Intesa con Autorità di Bacino Distrettuale Appennino Settentrionale, Art. 4 (Delega di firma). Adozione variante al Piano di bacino stralcio dell'Ambito 17, relativa alla ripermetrazione delle fasce di inondabilità in comune di Moneglia (GE).

**PARERE N. 34/2016**

Aggiornamento delle fasce di inondabilità allo stato attuale del rio San Lorenzo in comune di Moneglia (GE)

**Allegato – Carta delle fasce fluviali**

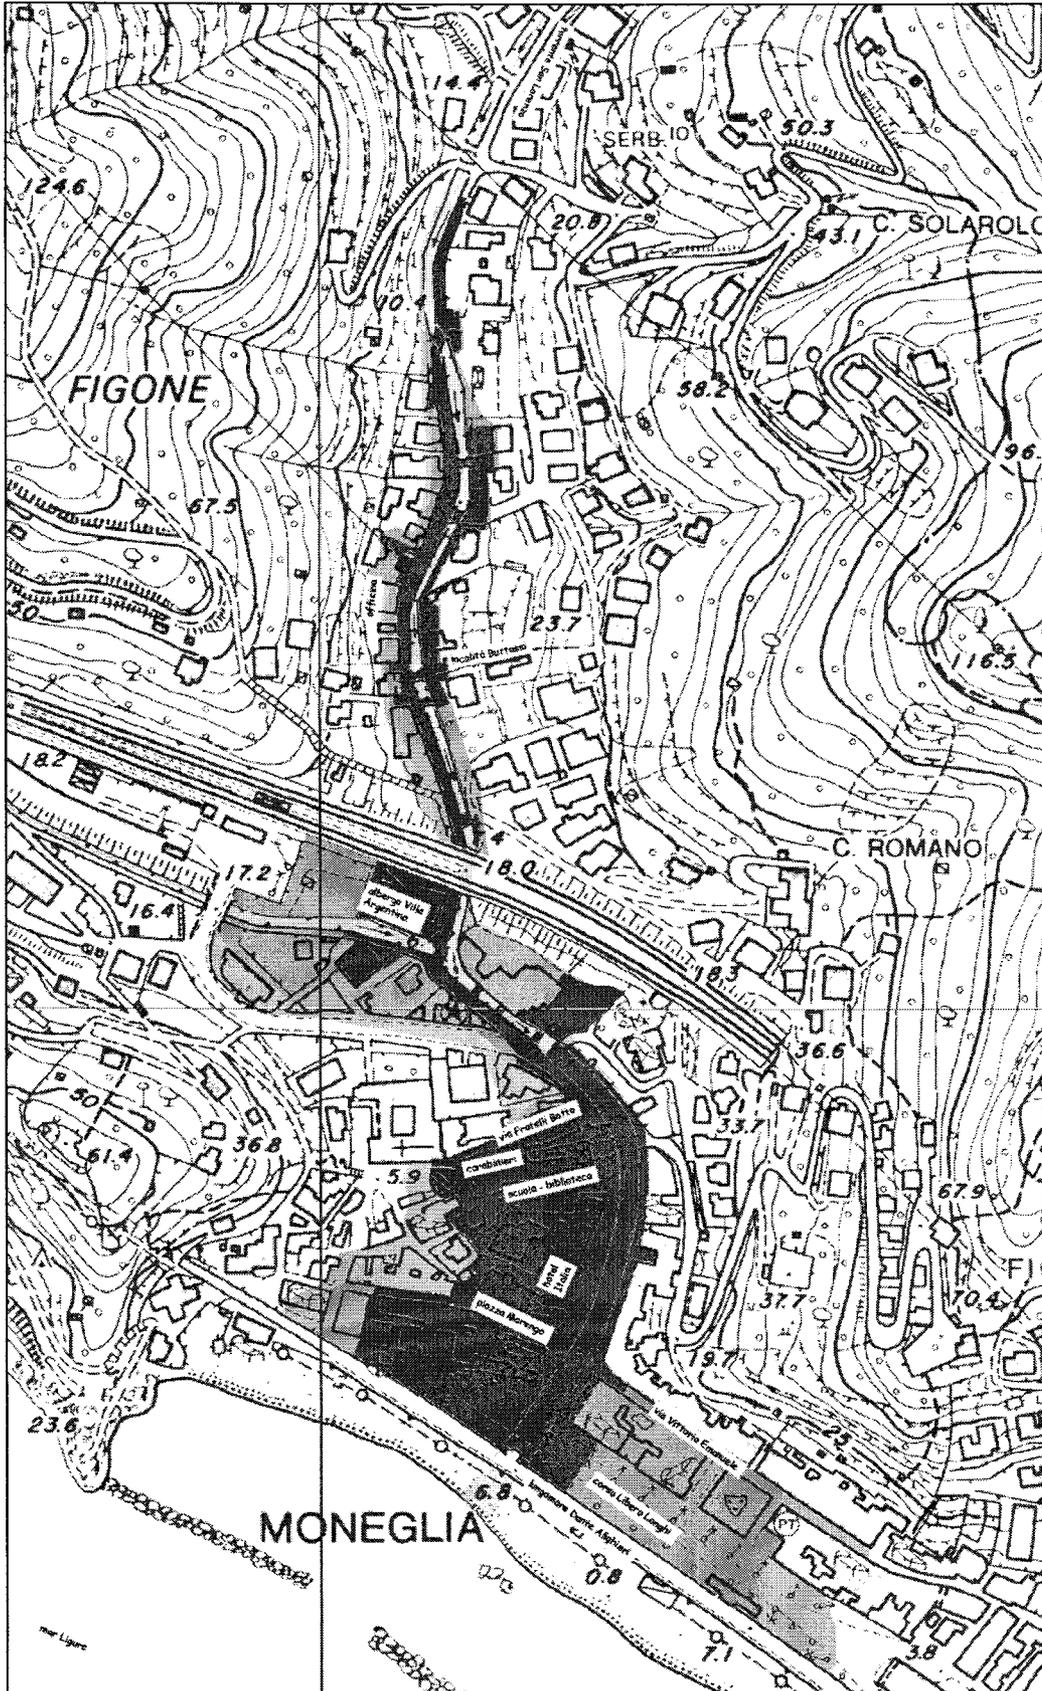
Il modello idraulico di stato attuale mostra l'insufficienza idraulica della pressoché totalità delle sezioni esistenti nonché il sormonto di tutti i ponticelli e le passerelle che attraversano l'alveo, anche da parte della portata di tempo di ritorno cinquantennale.

Risulta difficile individuare tratti di maggiore e minore criticità in quanto la situazione appare piuttosto regolare, con tiranti idrici sull'attuale viabilità sino a oltre 1,50 m per la portata di tempo di ritorno duecentennale e oltre 1,00 m per la portata di tempo di ritorno cinquantennale.

Per quanto attiene invece l'imbocco della copertura terminale, tale sezione appare – seppur al limite – sufficiente al deflusso della portata cinquantennale, mentre la portata duecentennale risulta avere un tirante di circa 1,00 m, con valori, al picco di piena, di circa 15 mc/s che non riuscirebbero a defluire nella copertura, invadendo dunque l'abitato di Moneglia nella sua zona di ponente, tra l'altro come detto in precedenza ubicato mediamente a quote ribassate.

La copertura di cui in oggetto, dopo un primo tratto di circa 115 metri con impalcato sottile (30 ÷ 35 cm) è caratterizzata da un tratto terminale di circa 120 metri con presenza di travi in c.a. ribassate, che rendono lo spessore complessivo della copertura pari a circa 115 cm, diminuendo dunque nettamente l'altezza netta disponibile al deflusso delle portate. Tale discontinuità crea una forte problematica sotto l'aspetto idraulico, andando a interferire con il deflusso di portate di tempo di ritorno anche significativamente inferiore ai 50 anni, instaurando un pericoloso andamento in pressione per una struttura ormai di non recente realizzazione.

Lo studio idraulico presenta elementi di dettaglio maggiore rispetto al piano di bacino vigente, in particolare in relazione al rilievo topografico più aggiornato e alla mappatura delle fasce di inondabilità, che appare più adeguata allo stato reale dei luoghi.

I parametri scelti e la modellazione adottata appaiono congruenti con le indicazioni e linee guida dell'Autorità di bacino e pertanto si ritiene che lo scenario individuato possa costituire un adeguato aggiornamento del quadro di pericolosità idraulica della zona.

ai sensi dell'art. 26 c.5 della l.r. 15/2015 parere favorevole in merito alla proposta di variante al Piano di bacino dell'Ambito 17, relativa all'aggiornamento delle fasce di inondabilità allo stato attuale del torrente San Lorenzo in comune di Moneglia, sulla base dello studio idraulico incluso nel progetto preliminare di sistemazione del corso d'acqua, come riportato nello stralcio cartografico allegato quale parte integrante del presente parere.

## ALLEGATO 2 – CARTA DELLE FASCE DI INONDABILITÀ

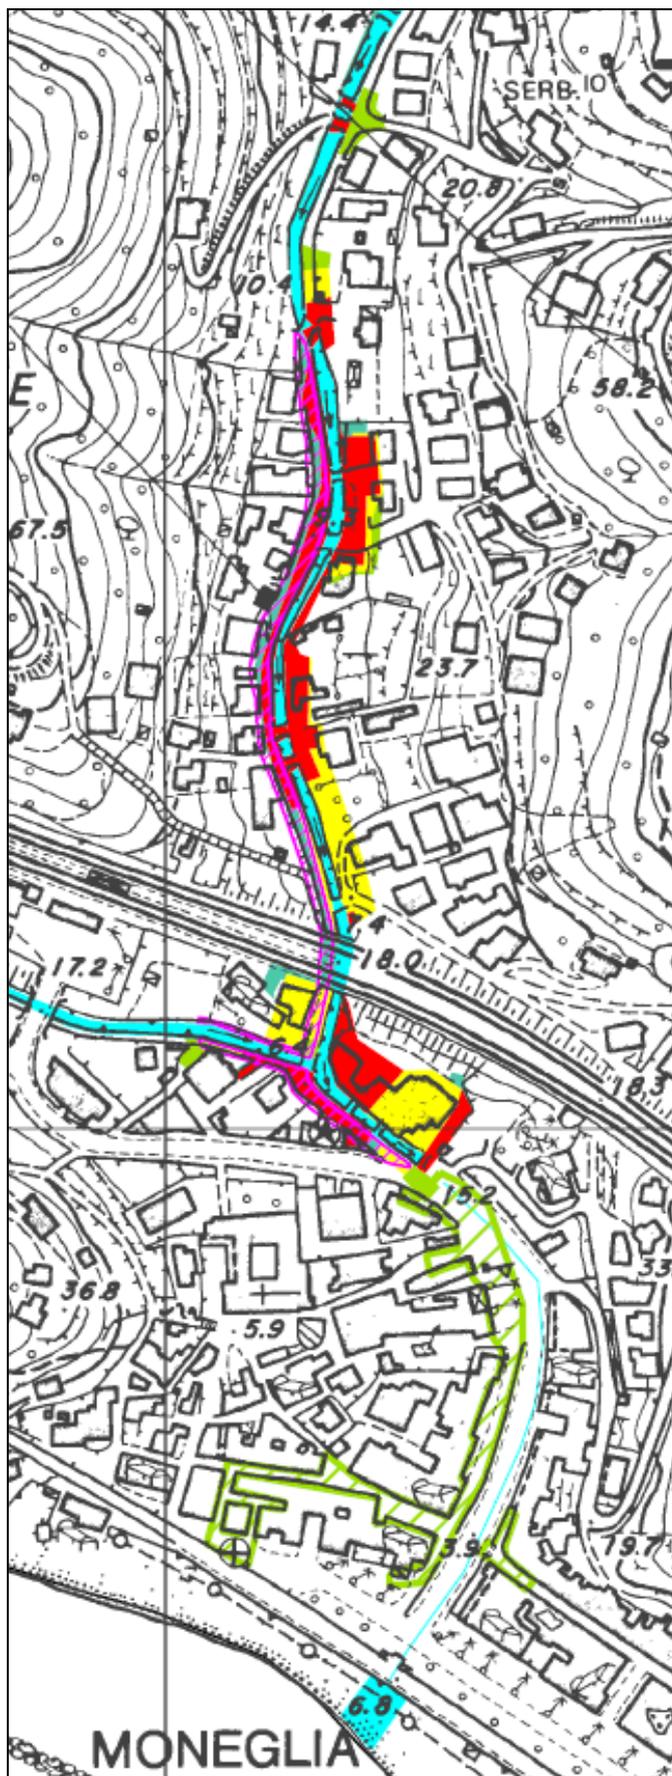
- il Settore Assetto del Territorio ha predisposto gli elaborati relativi alla suddetta variante in ottemperanza al citato parere del Comitato Tecnico, raccolti nell'allegato 2, parte integrante e sostanziale del presente atto, apportando modeste modifiche alla mappatura proposta al fine di migliorare la rappresentazione della stessa sulla base topografica ed evitare delimitazioni delle fasce condizionate esclusivamente da elementi edilizi, in conformità con i criteri ed indirizzi regionali;

1. di adottare, ai fini dell'avvio della fase di pubblicità partecipativa, la variante al Piano di bacino dell'Ambito 17, relativa all'aggiornamento delle fasce di inondabilità allo stato attuale del t. San Lorenzo, in comune di Moneglia (GE), costituita dagli elaborati di cui all'allegato 2, parte integrante e sostanziale del presente atto, come predisposta sulla base del parere n. 34/2016 del Comitato Tecnico di Bacino, di cui all'allegato 1 al presente atto;
